改善箇所説明図

カバー
メインベース
電動フック式車椅子固定装置

基準不適合発生箇所

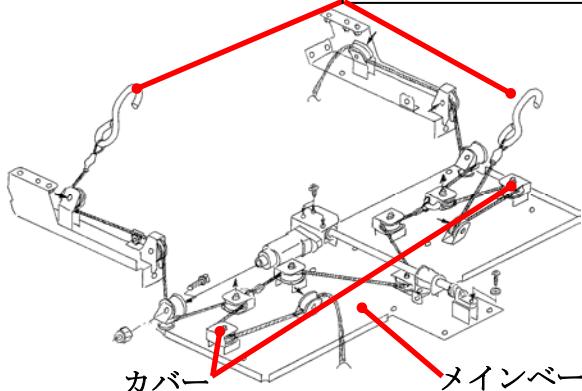
スロープ式車いす移動車において、車いす固定用ワイヤーがねじれやすいため、ワイヤーを滑車に保持するためのカバーが動き、ワイヤーが滑車から外れる場合がある。そのため、ワイヤーがカバーと干渉し、最悪の場合、ワイヤーが切れて車いすを固定できなくなるおそれがある。
